**Reactienota
Inspraak en Overleg**

Reactienota Inspraak en Overleg
voorontwerpbestemmingsplannen

Anderen – Gasteren - Anloo

Annerweg 7
9467 PA Anloo
0592-271612 privé
0598-652467 werk

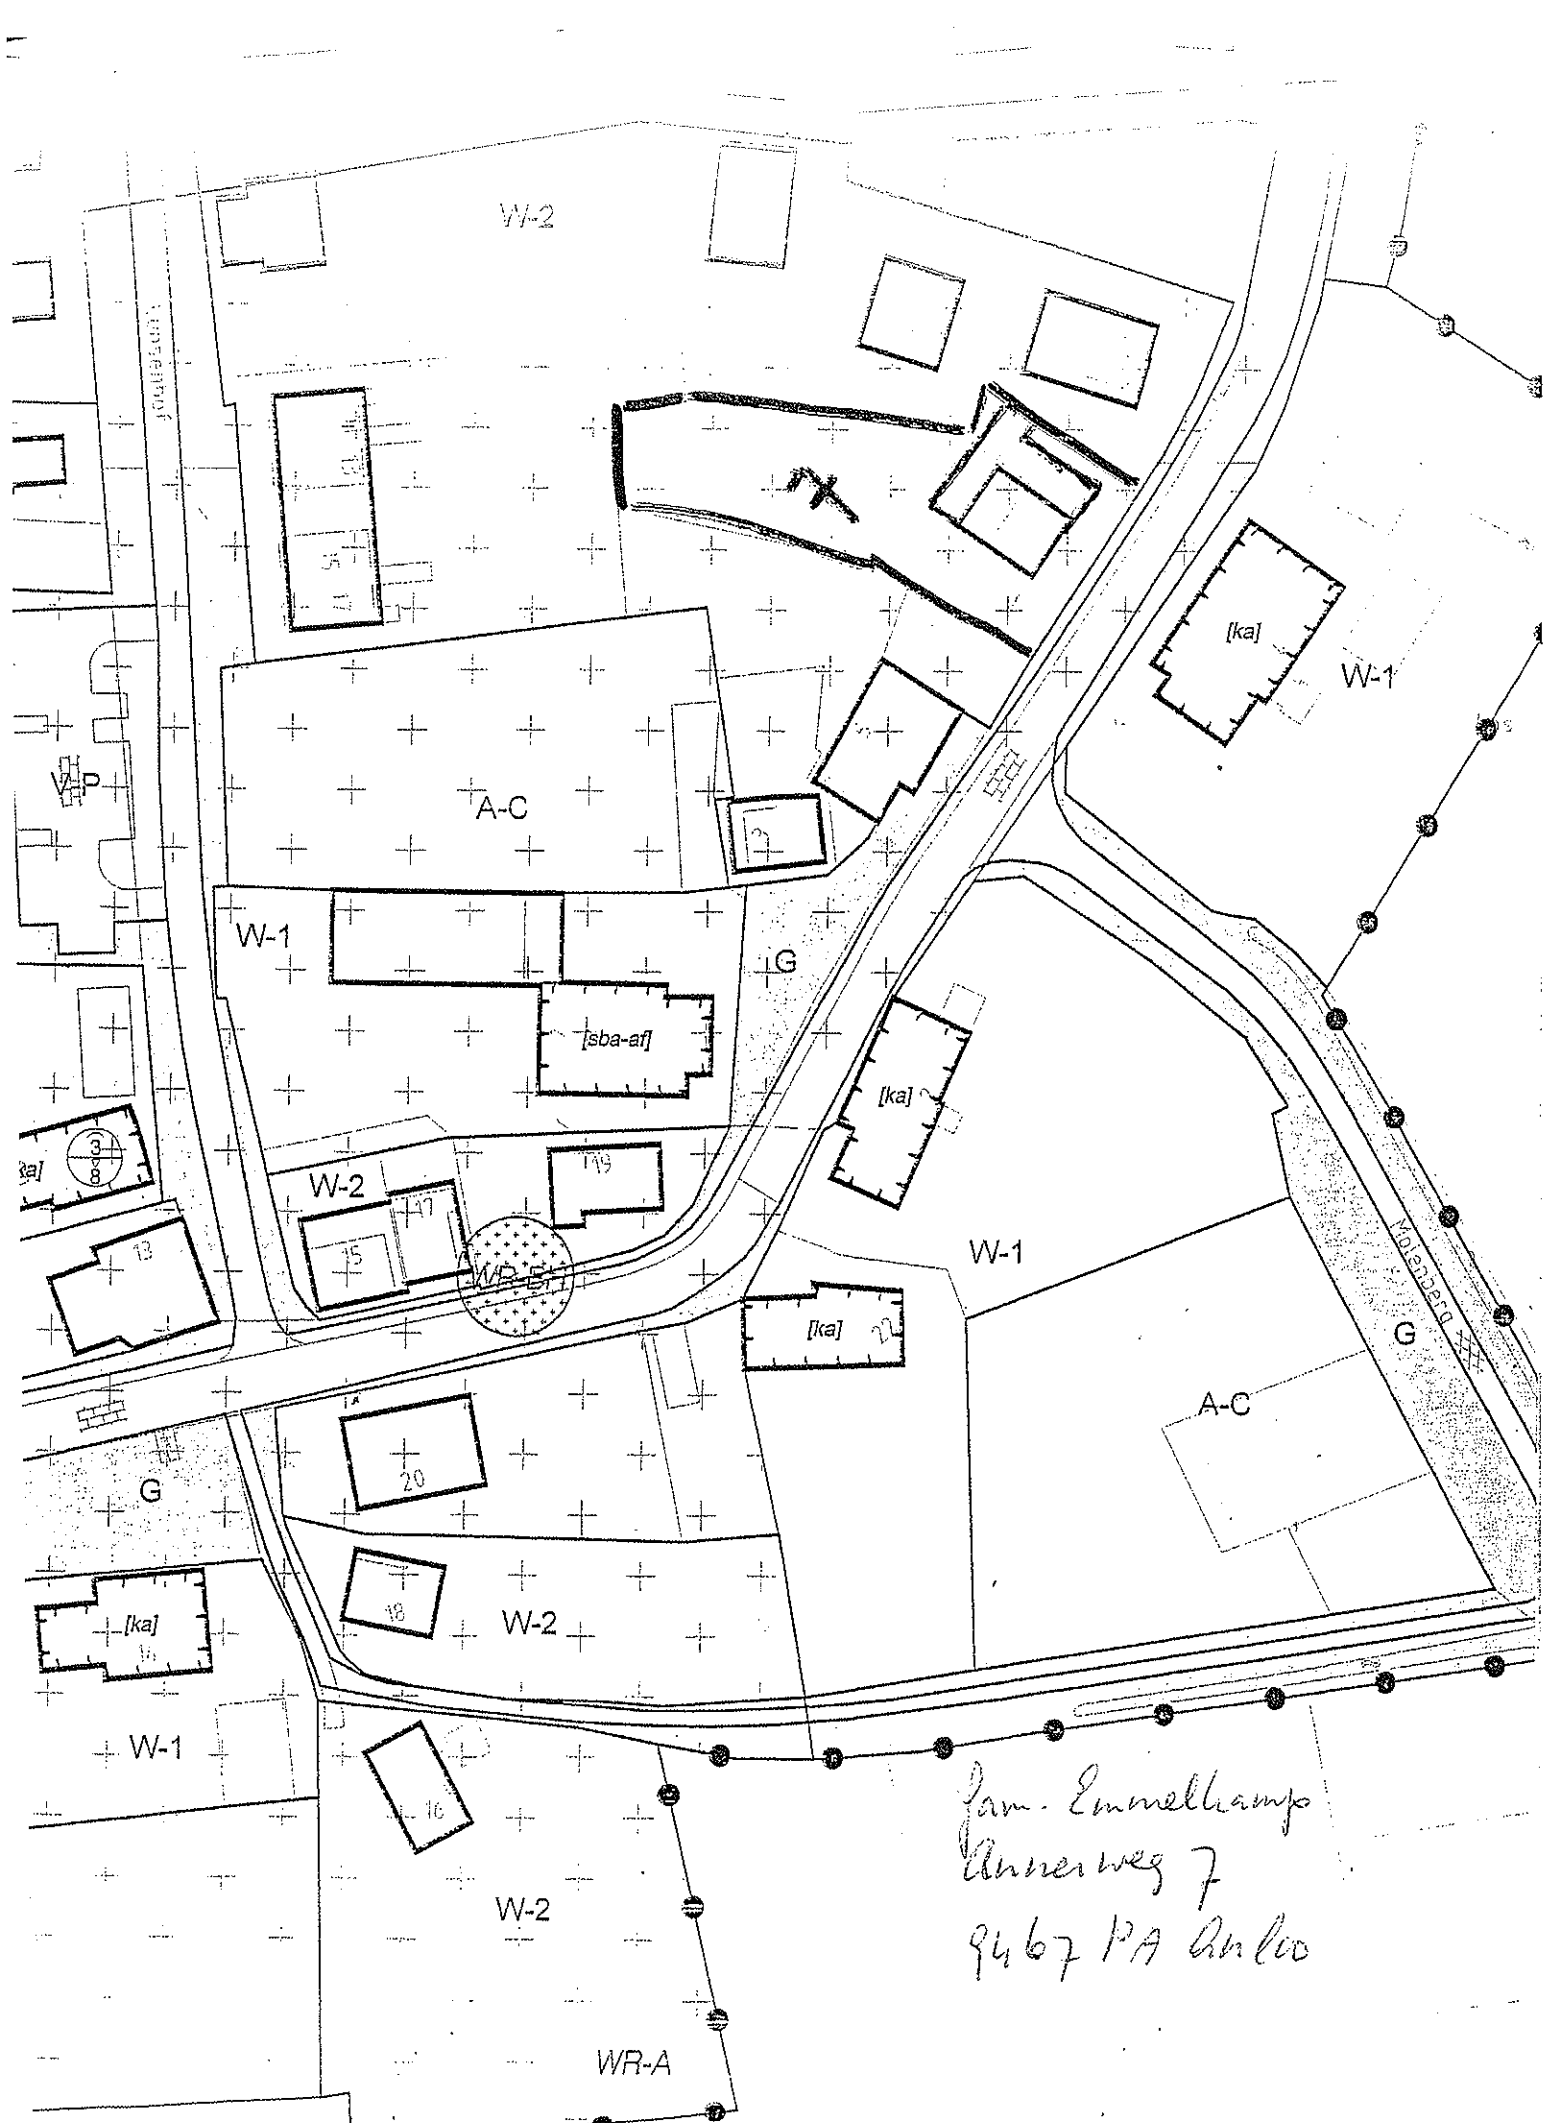
Inspreker is oneens met de oppervlakte van het bouwvlak op het perceel Annerweg 7.

Het bouwvlak dat is ingetekend op de bestemmingsplankaart behorende bij het voorontwerp is veel kleiner dan de werkelijk bebouwde oppervlak van onze woning. Wij verzoeken u het aan ons toegewezen bouwvlak te vergroten, zoals in rood op bijgevoegde kopie van de bestemmingsplankaart is aangegeven. Indien nodig zijn we natuurlijk altijd bereid een toelichting te geven.

De aangehaalde en verleende bouwvergunning gaat uit van een bijgebouw. Voor de ondergrond van de plankaart is gebruik gemaakt van de Grootschalige Basiskaart Nederland (GBKN), peildatum 2005. Het kan zijn dat niet alle (bij)gebouwen hierop weergegeven staan. De ondergrond heeft echter geen juridische status binnen het bestemmingsplan. Bijgebouwen mogen in de bestemming 'wonen' worden gerealiseerd, maar dit hoeft niet noodzakelijkerwijs in een bouwvlak gerealiseerd te worden.
